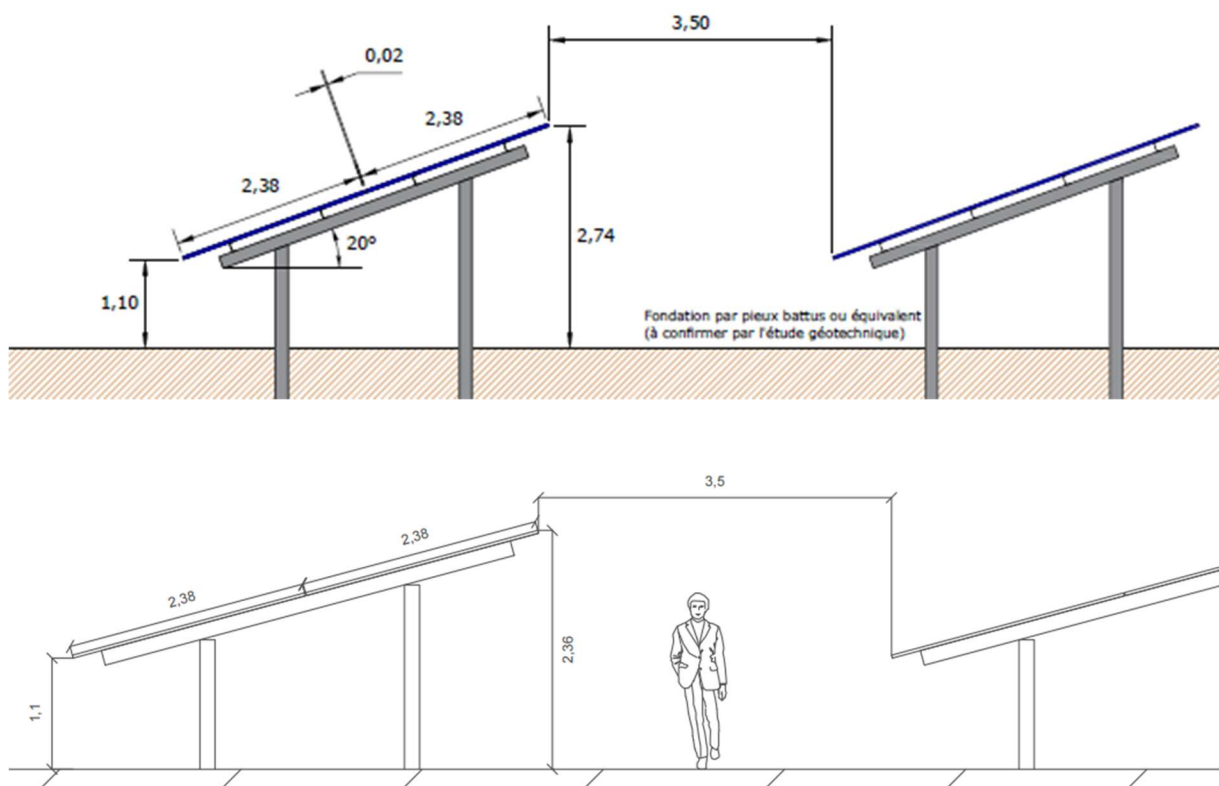
- plan de masse du projet et le tracé du raccordement envisagé.

Par ailleurs, le projet doit respecter les prescriptions du "règlement écrit" notamment les implantations par rapport aux limites séparatives et vue à protégées notamment visibilité du projet de par la D 141 et les habitations de part et d'autre de la zone projet.

Nous ne disposons pas à date de ce type de représentation fine du projet nécessitant de faire appel à des prestataires externes et donc à des coûts que notre structure n'est pas en mesure de porter pour un projet en phase de demande de cas par cas. Aussi, je vous adresse en pièce jointe un pré-plan de calepinage qui nous sert à qualifier le projet et à simuler un pré rendu visuel – cette représentation n'intègre pas le poste électrique ainsi que la possible citerne

incendie (si demandée par le SDIS) et prend en compte un espacement de minimum 4 ml entre la clôture et les tables de panneaux photovoltaïques.

Le règlement écrit est pris en compte dans le dossier réalisé en amont du dépôt de la demande d'autorisation. Dans le cas présent et tel que représenté ci-dessous, vis à vis des habitations et de la D141, il est prévu l'implantation d'une haie d'essences locales sur les parties Nord et Sud ainsi que sur la partie Est le long de la D141 pour réduire l'impact visuel.
